## PLANFESTSTELLU

St 2177, Ortsumgehung Waldershof

aizbaoii		Diatt Ni.		
tredwitz"		Datum	Zeicher	
NG	bearbeitet			
110	gezeichnet			
	geprüft	März 2014	Paulus	
	geprüft	März 2014	Kreuz	
	Straßenquerschnitte

## Straßenquerschnitt

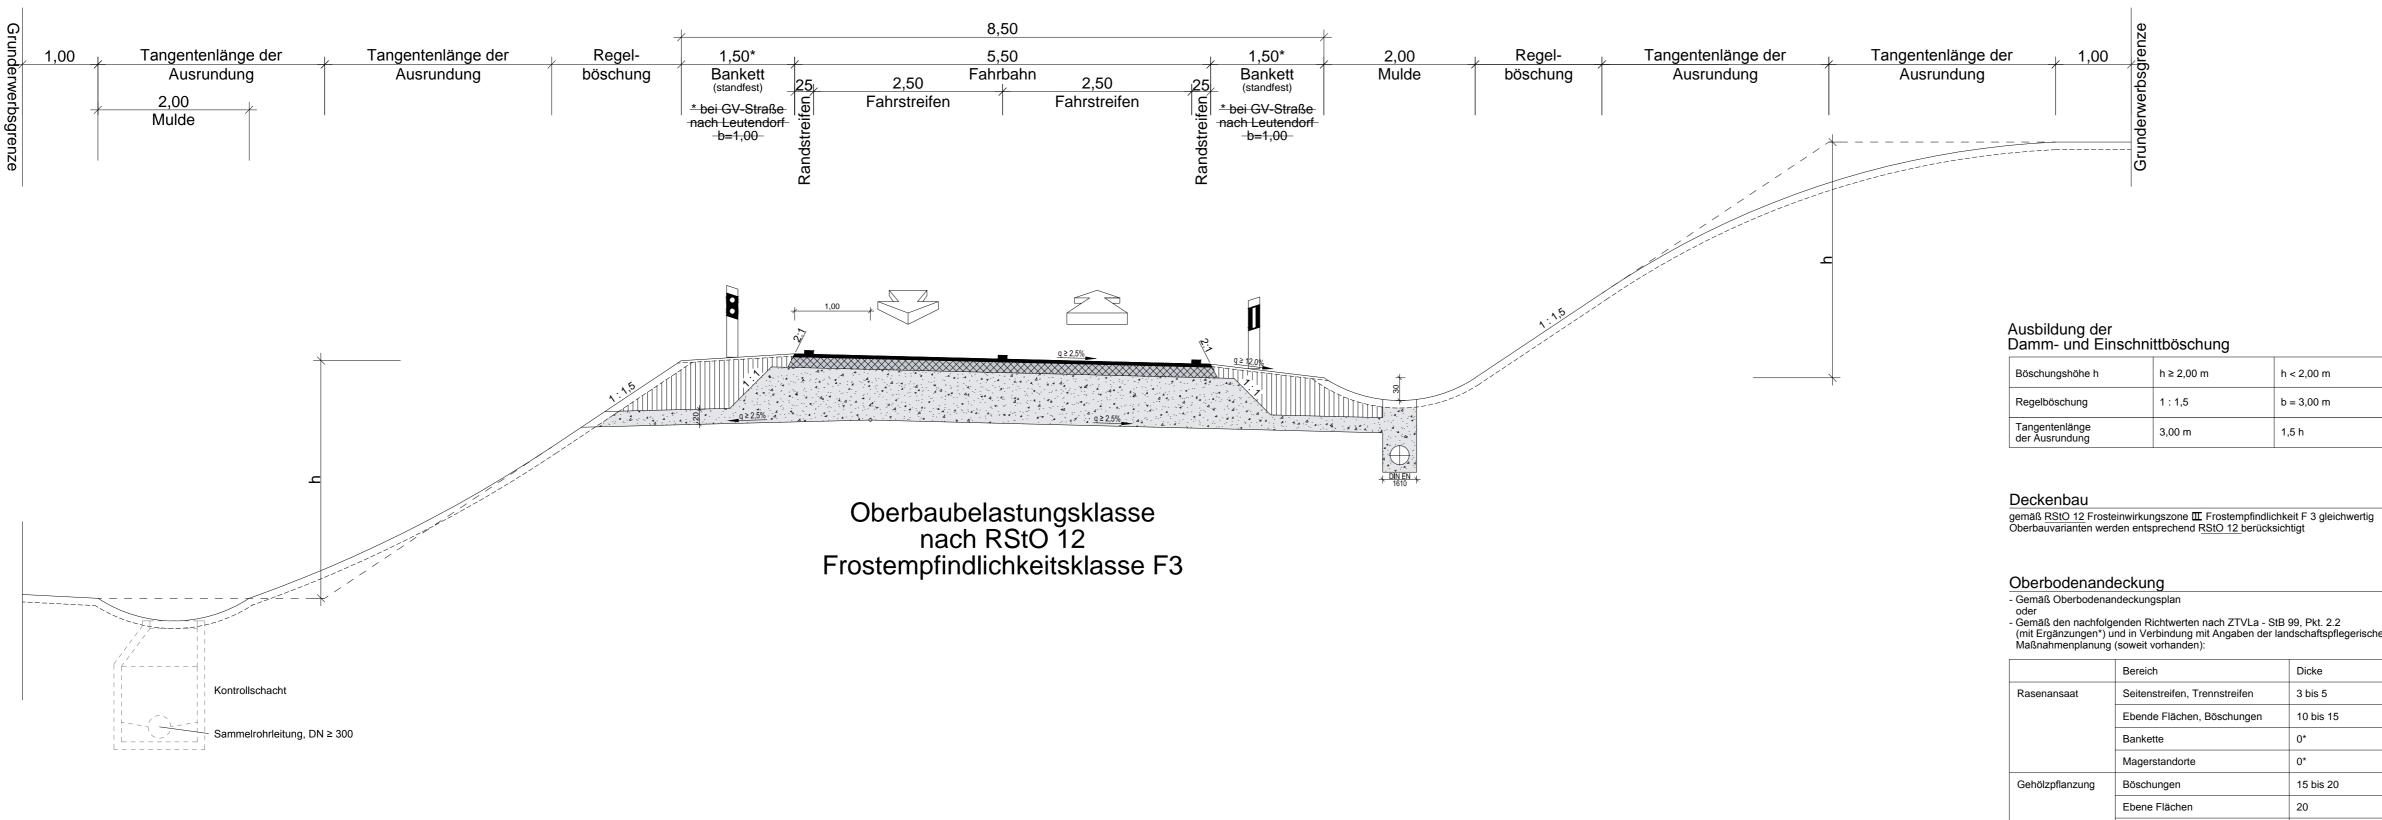
Wegfall der Verbindungsrampe der GVS nach Leutendorf	Dez. 2015	Reinel
	Wegfall Reduzierung Bankettbreite 1,00m bei GVS nach Leutendorf	Dez. 2015	Reinel
lr.	Art der Änderung	Datum	Name
